**Turbo**

726194-0004 y anteriores

FORD Transit V185, 85 y 100CV

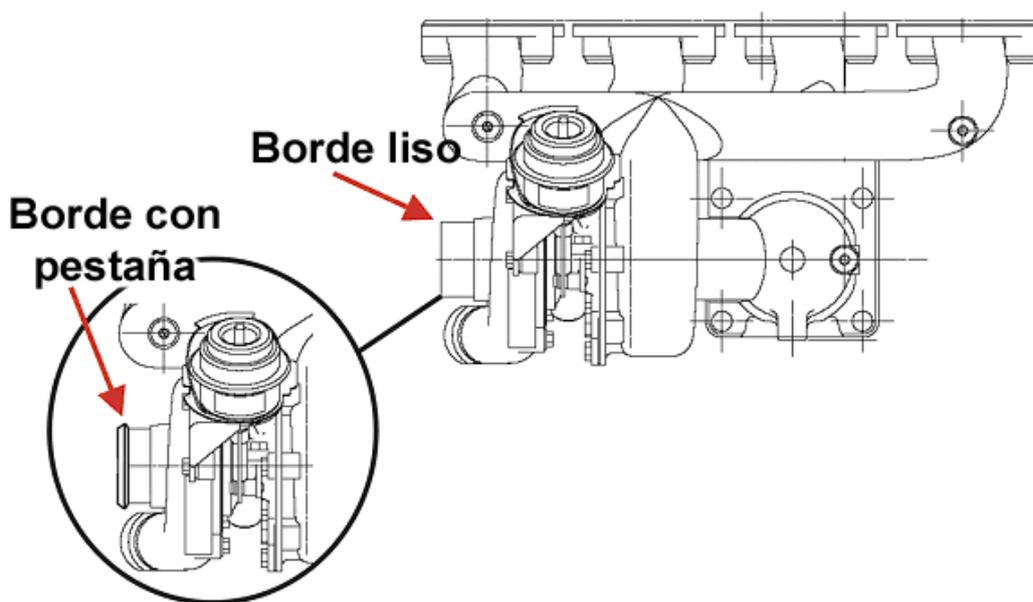
En estos turbos de Ford se ha procedido a modificar la caracola de admisión añadiéndole una pestaña para que el manguito de admisión de aire quede mejor fijado.

El manguito de entrada también ha sido modificado y aunque es una modificación menor es conveniente reemplazar el manguito al cambiar el turbo por la nueva versión.

El nuevo manguito es de plástico duro, mientras los anteriores eran de goma.

Todos los turbos **726194-0004** y anteriores han sido sustituidos por el **726194-0005** que es el que tiene la pestaña.
